- **Un zoom critique sur le dossier DDE devant la CPDP**
- **Un bilan sur la validité du projet**

- Présentation de « A12 – Protégeons Lévis ! »
- Présentation sur la situation locale par rapport au Projet
- Dossier DDE : Environnement, Bruit, Air, Eau
- RN 10 / A12 : l'étau
- Conclusion et requêtes

Présentation de « A12 – Protégeons Lévis ! »

Le Plateau de Mauregard : quelques ordres de grandeur

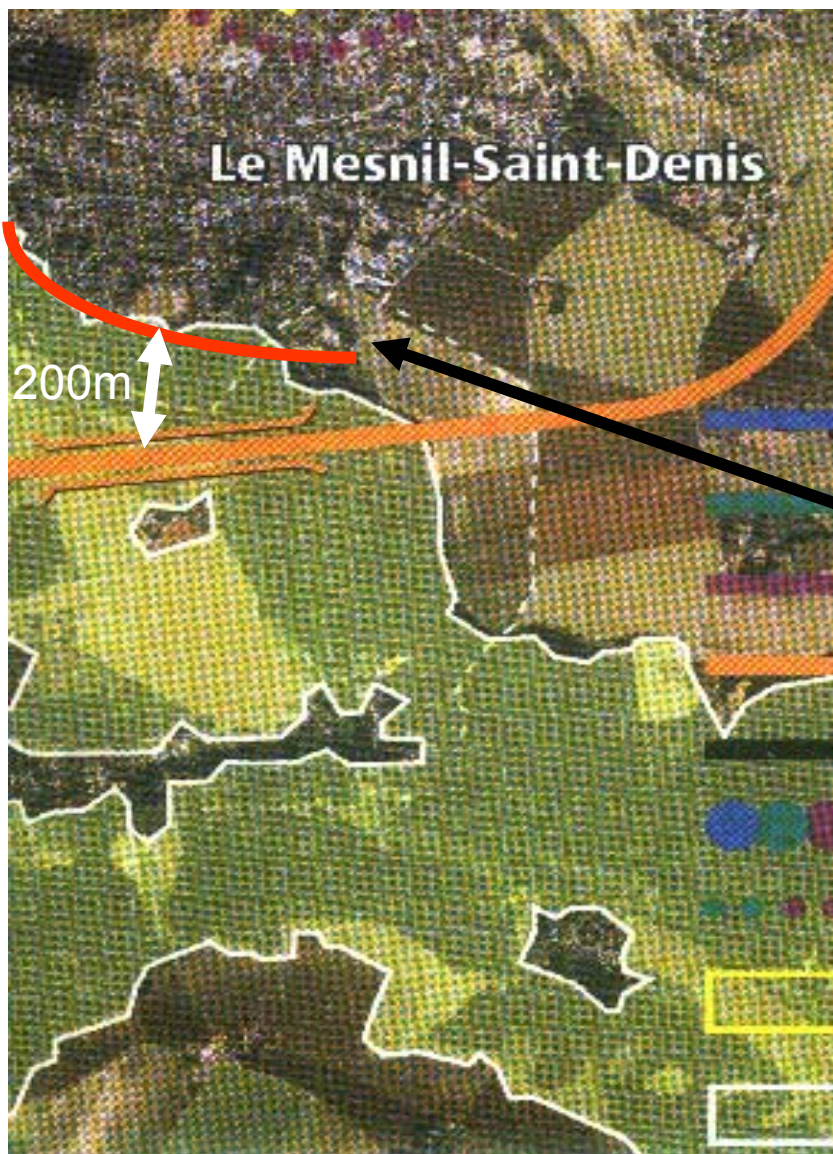
Les distances

① 70 m

② 200 m

③ 150 m

④ 300 m
